改善箇所説明図

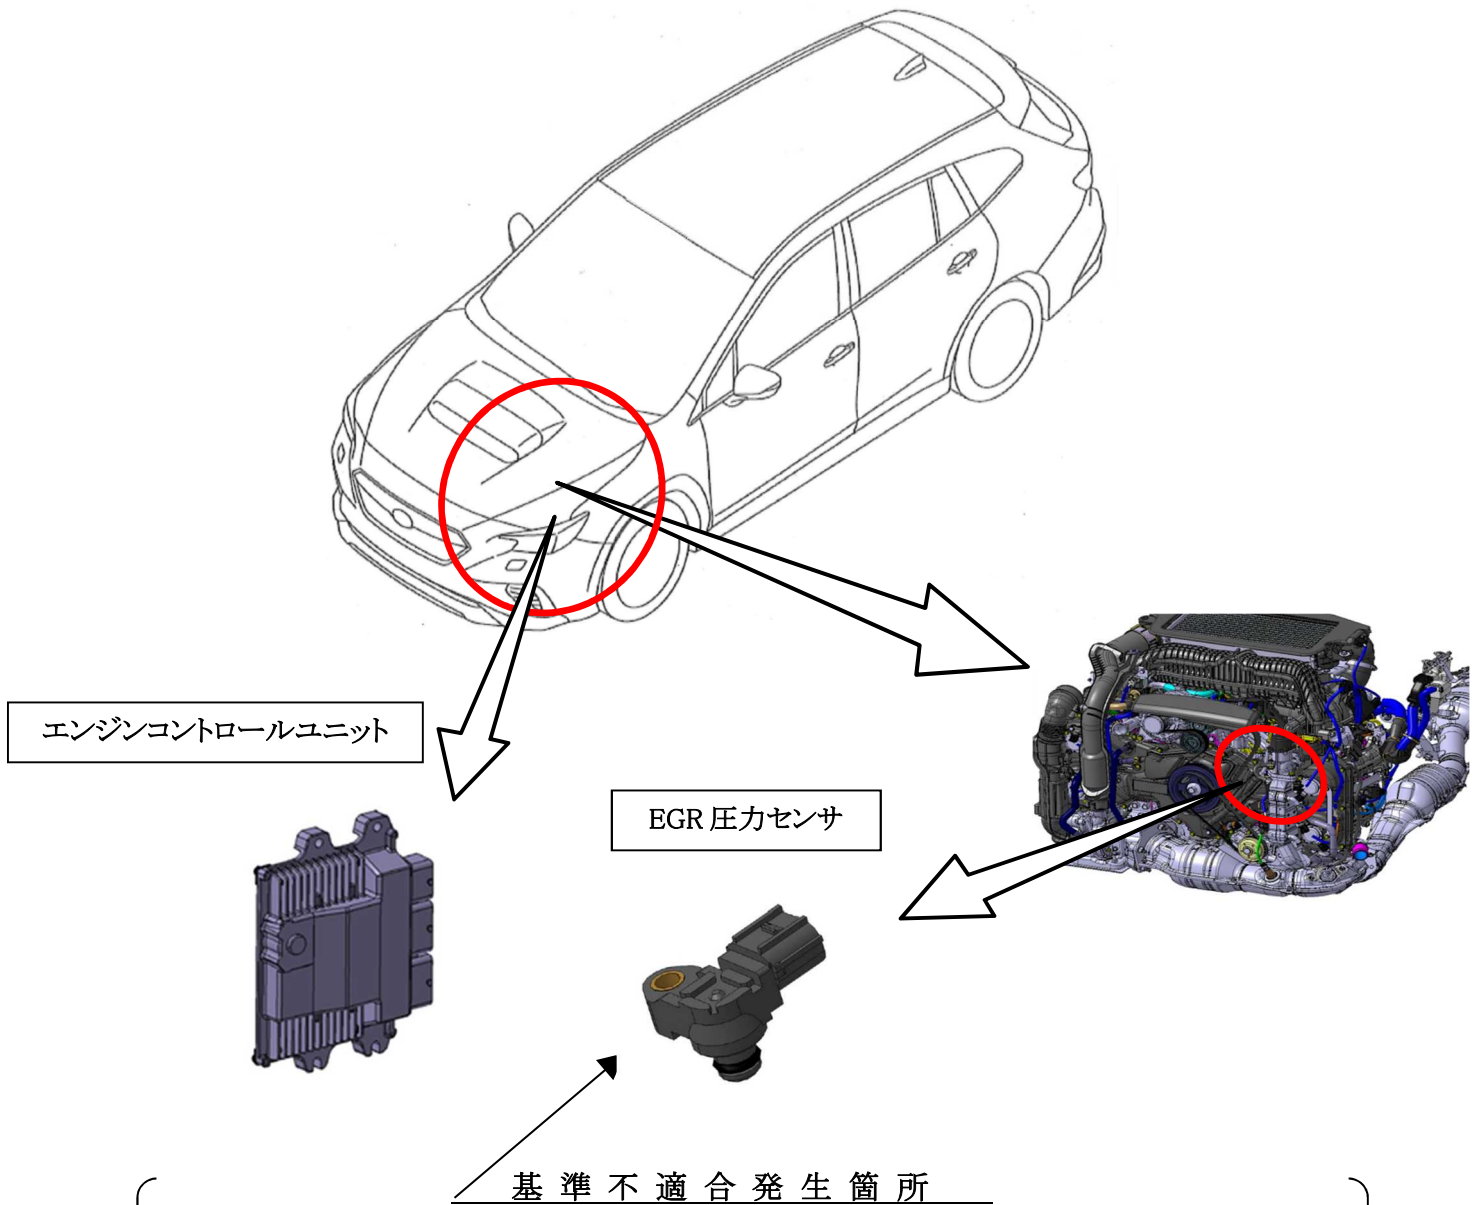
基準不適合発生箇所

排気ガス再循環装置 (EGR) に搭載した EGR 圧力センサにおいて、排気ガスに対する耐力が不足していたため、排気ガスによる腐食からセンサ出力異常を起こし、警告灯点灯、加速不良に至ることがあり、最悪の場合、エンジンが始動できないおそれがある。

全車両、EGR 圧力センサを対策品に交換し、エンジンコントロールユニットの制御プログラムを書き換える。

打刻車台番号の6桁数字先頭『上』に黄色ペイントを塗布する。
